Expediente: 4446/2023.

URBANISME. PROPOSTA AL PLE DE CORRECCIÓ D'ERROR MATERIAL I CRITERI INTERPRETATIU

EXPEDIENT: (TAO 4446/2023)
CORRECCIÓ ERROR I CRITERI
INTERPRETATIU AV. FINESTRAT

Fig 1: Ejemplo de zona urbana ARH consolidada. Se pueda observar como las alineaciones son coincidentes con las edificaciones preexistentes.

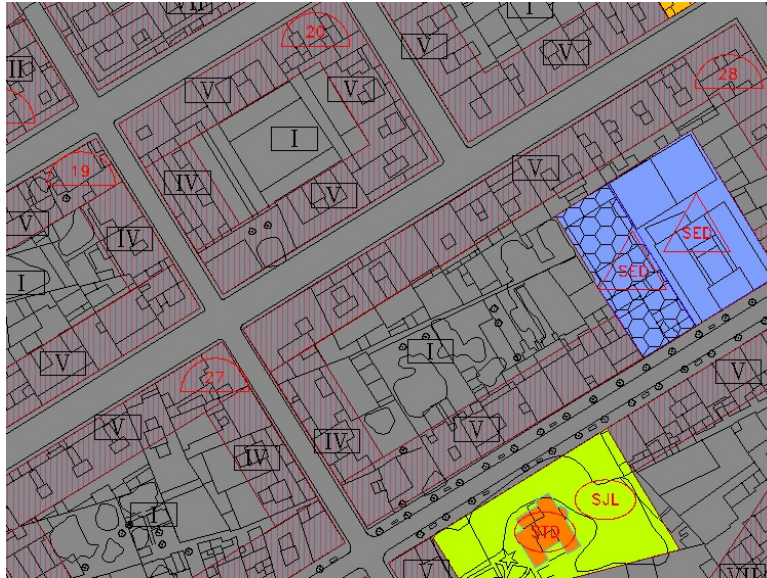
En la pràctica totalitat del sòl urbà qualificat com ARH en el PGOU vigent el criteri seguit ha sigut la delimitació de les pomes d'ús privat de manera coincident amb l'edificació consolidada de manera que les edificacions existents siguem, en general, coincidents amb les alineacions oficials. Els solars vacants poden ser edificats d'acord amb els edificis existents mantenint per tant la geometria dels vials públics i evitant l'aparició de quiebros entre els volums. L'espai públic no es redueix respecte a l'existent sinó que on és possible el criteri del PGOU és, en general, ampliar l'amplària dels carrers si les edificacions existents ho permeten.

Evidentment aquest ajust no és exacte en tots els casos sinó que es produeixen lleugers desajustaments entre els edificis existents i l'alineació oficial, la qual cosa s'esmena proporcionant als promotors de les edificacions un pla d'alineacions i rasants que a una escala molt més precisa corregeix aquests xicotets desajustaments entre el planejament i la realitat física.
